SOLICITATION AMENDMENT MODIFICATION DE L'INVITATION

Title - Sujet CCGS Terry Fox PVN	
Solicitation No. - N° de l'invitation F7049-200041/B	Amendment No. - N° modif. 005
Client Reference No. - N° de référence du client F7049-200041	Date 2021-11-28
GETS Reference No. - N° de référence de SEAG PW-\$\$MD-043-28394	
File No. - N° de dossier 043md.F7049-200041	CCC No./N° CCC - FMS No./N° VME
Solicitation Closes - L'invitation prend fin at - à 02:00 PM Eastern Daylight Saving Time EDT on - le 2022-04-14 Heure Avancée de l'Est HAE	
F.O.B. - F.A.B. Plant-Usine: <input type="checkbox"/> Destination: <input type="checkbox"/> Other-Autre: <input type="checkbox"/>	
Address Enquiries to: - Adresser toutes questions à: Pandini, Madeleine	Buyer Id - Id de l'acheteur 043md
Telephone No. - N° de téléphone (873) 353-9119 ()	FAX No. - N° de FAX () -
Destination - of Goods, Services, and Construction: Destination - des biens, services et construction:

Demande de soumissions – Modification n° 5

La présente modification vise les points suivants :

Figure 1 Emplacement proposé pour l'entrepont

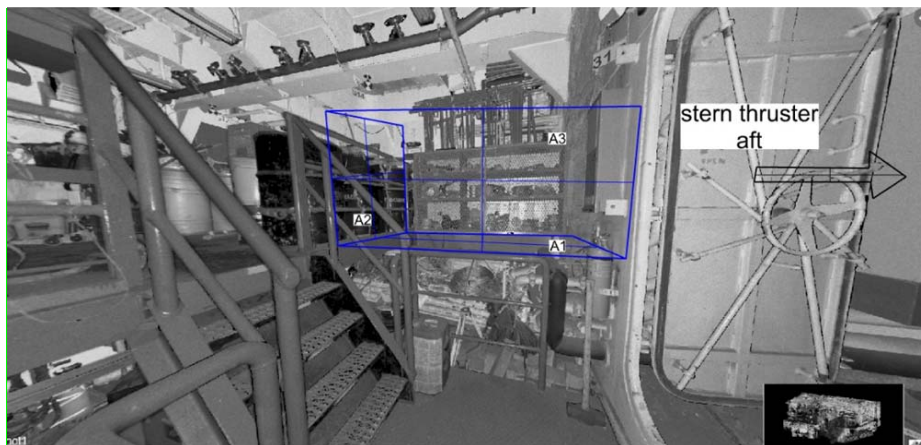
3.2.1.2 La nouvelle section de pont doit être fabriquée et installée conformément aux règles de l'ABS, le dessin MSI 2365-01-00 intitulé CCGS Terry Fox Cargo Hold Tween Deck Structure Arrangement (Aménagement de la structure de l'entrepont de la cale à cargaison du NGCC Terry Fox) étant fourni à titre de référence. Voir la Figure 1 Emplacement proposé pour l'entrepont pour plus d'informations.

3.2.1.4 Une fois la nouvelle section du tablier installée, elle doit être entourée sur trois (3) côtés par des sections de demi-mur, conformément à la figure 1 ci-dessous. Les sections de demi-mur doivent être fabriquées à partir de six (6mm) minimum et fixées en place.

3.2.1.5 La figure 1 ci-dessous montre l'emplacement et la disposition proposée de la nouvelle extension de l'entrepont avec la légende suivante :

- A1 Nouvelle section du tablier (environ 2000 mm x 1400 mm)
- A2 Demi-mur ajouté dans le sens transversal (environ 1800 mm de hauteur x 1400 mm)
- A3 : Demi-mur ajouté dans le sens longitudinal (environ 1800 mm de hauteur x 2000 mm)
